서울특별시 도시계획시설(도로,방수설비) 결정(변경)을 위한 의견청취안

- 이수과천 복합터널 민간투자사업 -

검 토 보 고

〈 동작IC 과천방향 유출입시설 상부 보도육교 계획도13) 〉

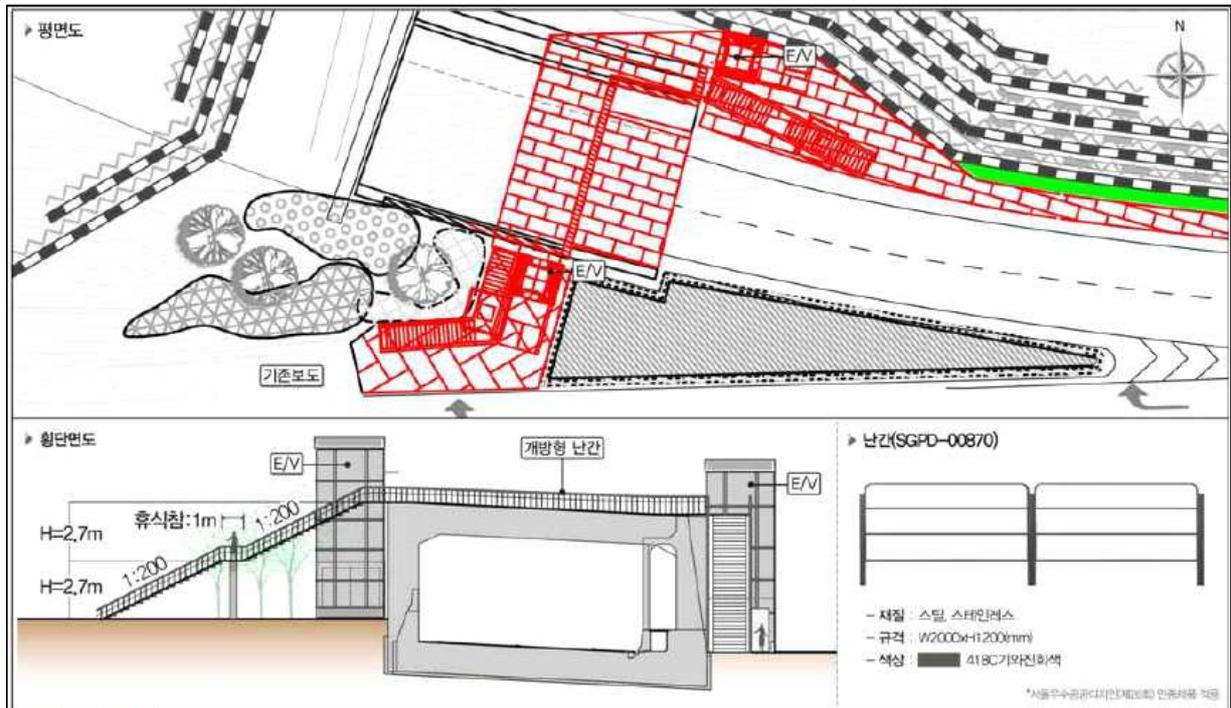
- 유출입시설 설치를 위해 산지 일부를 절토하는 것은 불가피하다고 판단되나 기존의 지형적 조건을 활용하여 산지 훼손 면적을 최소화할 필요가 있다고 하겠으며, 옹벽 설치 후 주변 녹지와 이질감을 최소화할 수 있도록 수목·식재 도입을 적극적으로 검토하여 쾌적한 보행환경 조성파 도시 경관 관리를 도모할 필요가 있다고 하겠음
- 사평대로는 반포동 이수교차로에서 서초동 교보타워사거리를 연결하는 총연장 3.8km, 왕복 8차선의 도로로서 2023년 기준 일일 통행량이 84,911대¹²⁾로 많은 것으로 확인되나, 유출입시설 상부에 보도육교 계획 시 시뮬레이션 결과를 보면 사평대로와 면하는 보도의 보행 안전을

위한 부속시설이 확인되지 않는바, 사평대로의 차량통행량 및 제한 속도 등을 신중히 고려하여 관련 안전대책을 마련하는 것이 요구된다고 하겠음

< 복합터널 및 빗물배수터널 노선도 >

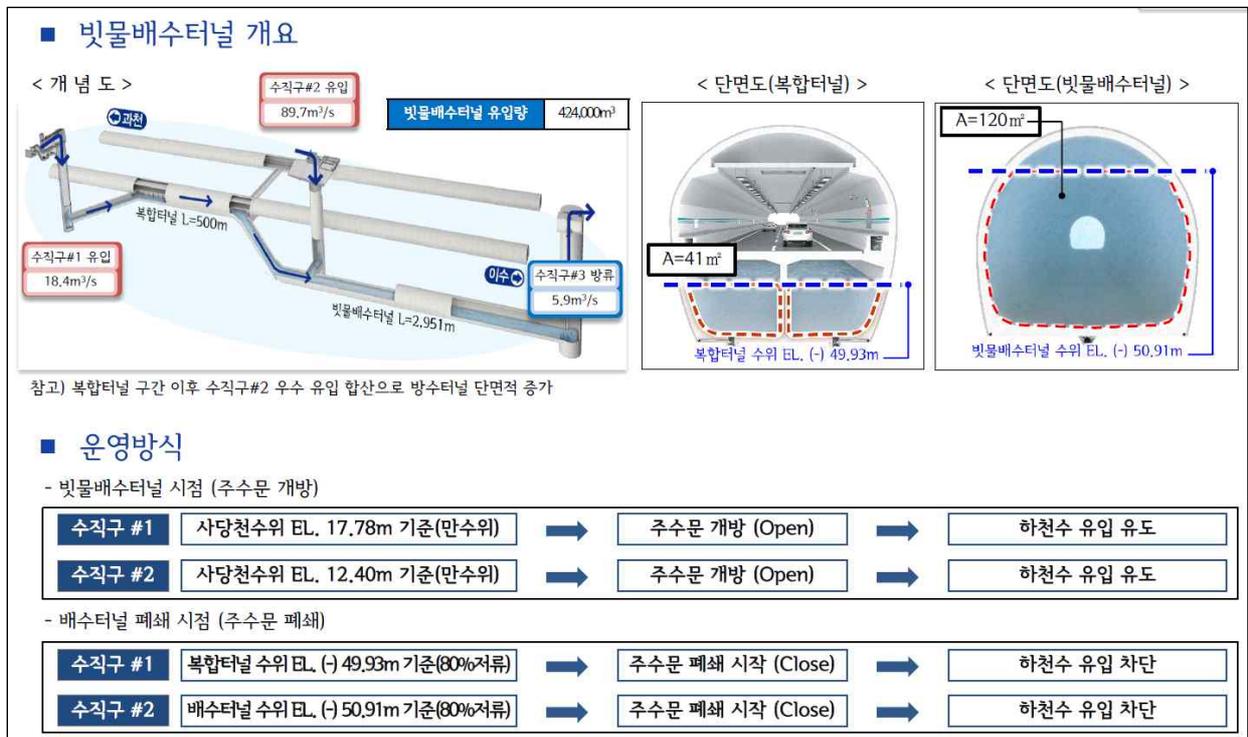
- 이번 의견청취안은 해당 지역에 교통혼잡과 상습 침수 문제를 동시에 해결하고자 복합터널 구간(0.5km)과 빗물배수터널(2.951km) 등 총 3.451km 구간의 빗물배수복합터널(이하, '복합터널')²¹⁾을 신설하고자 하는 것으로, 주거·상업시설 등이 밀집되어 공간확보가 어려운 지역에 빗물배수복합터널을 도입하여 효율적인 공간 활용을 도모하고 홍수 저감에 기여하고자 한다는 측면에서 타당하다고 생각함

- 복합터널은 빗물배수터널 및 지하터널의 복합 기능을 가지는 시설로서 구조의 안전성 및 발생 우려가 있는 기타 위험 요소에 대해 충분한 사전 검토가 필요할 것으로 보임

< 빗물배수터널 설치 단면도 >

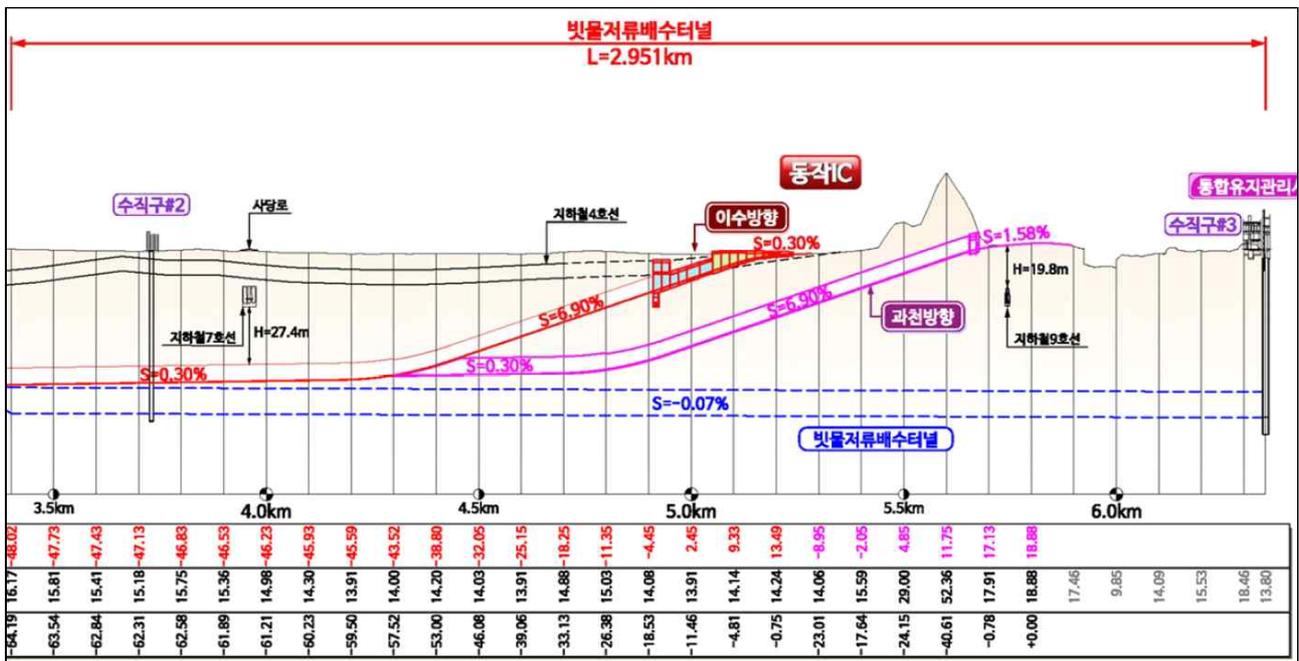
- 빗물배수터널(단면도에 '빗물저류배수터널'로 표기됨)은 지하 약 60m 이상의 깊은 심도에 설치되는 만큼 지상부의 지반 약화 및 침하는 물론 기존에 설치되어 있는 서울지하철 4호선 및 7호선 시설에 피해가 가지 않도록 철도시설물 안전성에 대한 검토를 철저히 할 필요가 있다고 하겠음
